社団法人火力原子力発電技術協会
「BWR配管における混合ガス（水素・酸素）蓄積
防止に関するガイドライン（平成17年10月）」
に関する技術評価書

平成17年12月

原子力安全・保安院

解説図 3.3-4 水平枝管(上り勾配)の対流限界長さ

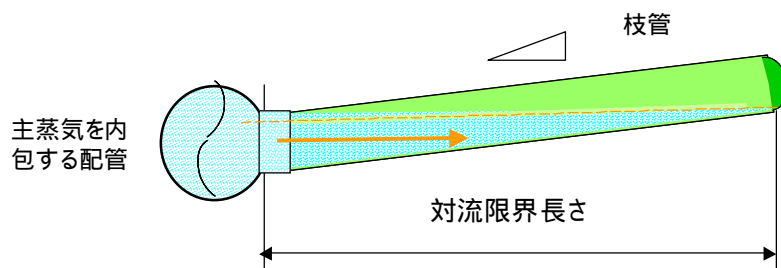
- ・ 本ガイドラインでは、上り勾配を有する水平配管に関して、「換気作用が期待される箇所」を混合ガス蓄積が行われない箇所として除外している。
- ・ 母管に流れがある水平枝管においては、換気効果と対流効果の両方が働くが、保守的に換気効果を考慮せず、「対流限界長さ」のみで規定している。
- ・ 具体的には、枝管内で水平方向に温度差がある場合には浮力で生じる対流によりガスが主蒸気を内包した配管に戻ることが期待できることから、主蒸気を内包する配管からみて水平線上に端部がみえる範囲では水平方向に温度差が生じ対流が起きると期待し、当該配管部分を対流限界長さとしている。また、上り勾配水平配管のうち、対流が期待される部分の上部についても、上部に蓄積したガスが下層を対流する主蒸気で加熱され、ガス濃度が上がりにくいことと判断している。
- ・ 本解説に関する評価としては、換気作用が期待される部分を温度差対流によるものに限定し、温度差が生じうる部分を高低差に着目し主蒸気内包配管との接続面積の投影部分に限定していることを確認した。併せて、対流限界長さであって、温度差対流が生じる部分の上層のガス濃縮についても、加熱により濃度上昇は生じにくいと判断していることを確認した。したがって、解説 2 . 1 . 2 は、技術的に妥当と判断する。

解説図 3.3-6 換気可能な枝管長さ

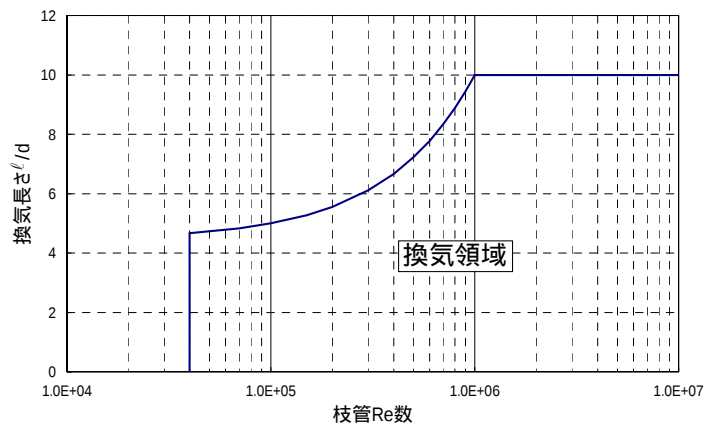
- () (ii) で求めた解析結果に基づき、枝管と主蒸気流れのある配管の内径比、エルボ等の乱れの発生源からの距離に依存せず、保守的に、枝管レイノルズ数と換気流侵入深さ（換気作用が期待される箇所）を求めたのが、解説図 3.3-6 である。
- ・ 本事項の技術評価として、適用された汎用流動解析コードが公開されている実験データに基づき検証されていること、解析結果について包含する値を保守的に換気流侵入深さとしていることを確認した。また、付録図 2.3-6 において、換気流の解析のみならず、放熱による凝縮効果を考慮した解析を行い、換気流侵入深さに及ぼす凝縮の影響が非常に小さいことを確認した。

なお、枝管レイノルズ数に対応した換気可能な枝管の長さの図（解説図 3.3-6）では、枝管レイノルズ数が 4×10^4 を下回る枝管は、小口径配管または主蒸気流れが小さい配管であることにより、換気効果が期待できないため、範囲外としていることは妥当である。

付録図 2.3-2 水流动試験による検証解析結果

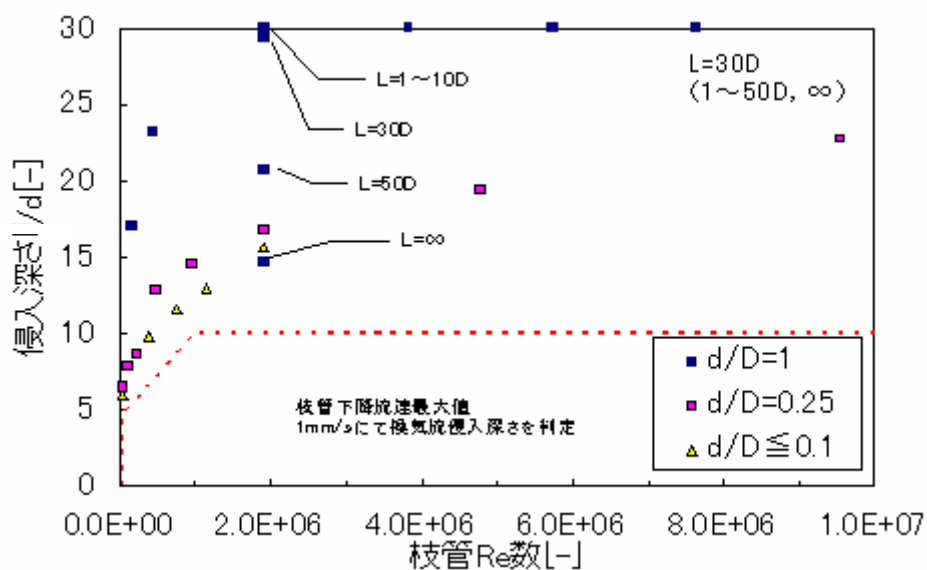
() 汎用流動解析コードを、日本機械学会「配管の高サイクル熱疲労に関する評価指針」(JSME S 017-2003)の主管に接続された分岐管内への渦の侵入深さに関する水流動試験データを用いて検証した。同データは水の流れに対するものであるが、蒸気の流れであっても流速が毎秒 10 m 程度で音速に比べて 1 桁以上低いので非圧縮性流れとみなした(付録図 2.3-2 参照)。

付録図 2.3-5 枝管 Re 数と枝管内への流動渦の侵入長さの関係

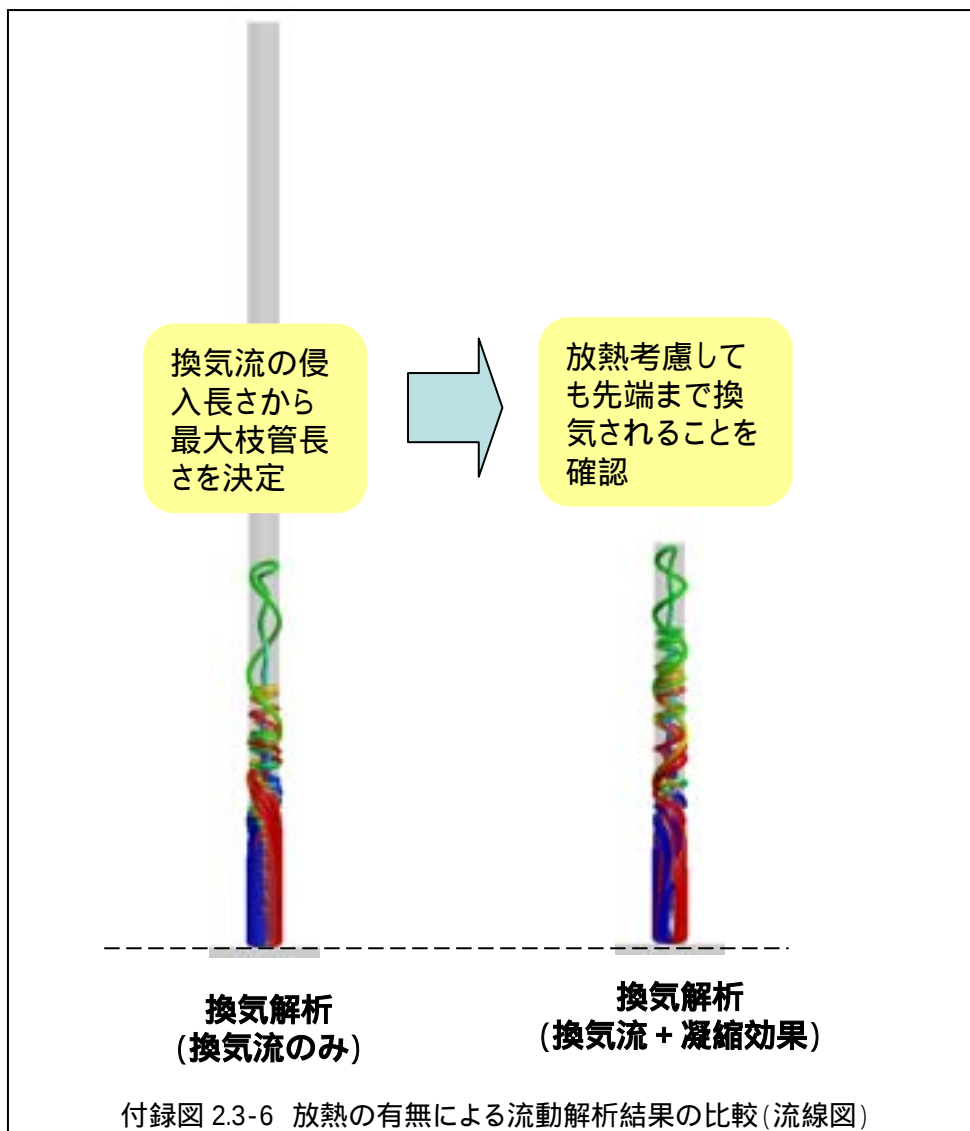
() 検証された汎用流動解析コードを適用し、本評価指針の適用に当たり、新たに「枝管レイノルズ数」を「 $=$ 主管主蒸気流速 U ・枝管径 d / 流体動粘度係数 μ 」定義し、枝管と主蒸気流れのある配管の内径比(d/D)、又はエルボ等の乱れの発生源からの距離 L を変動させ、枝管レイノルズ数と換気流侵入深さ(枝管長さ ℓ と枝管径 d の比 $= \ell/d$)の関係を求めた(付録図 2.3-5 参照)。
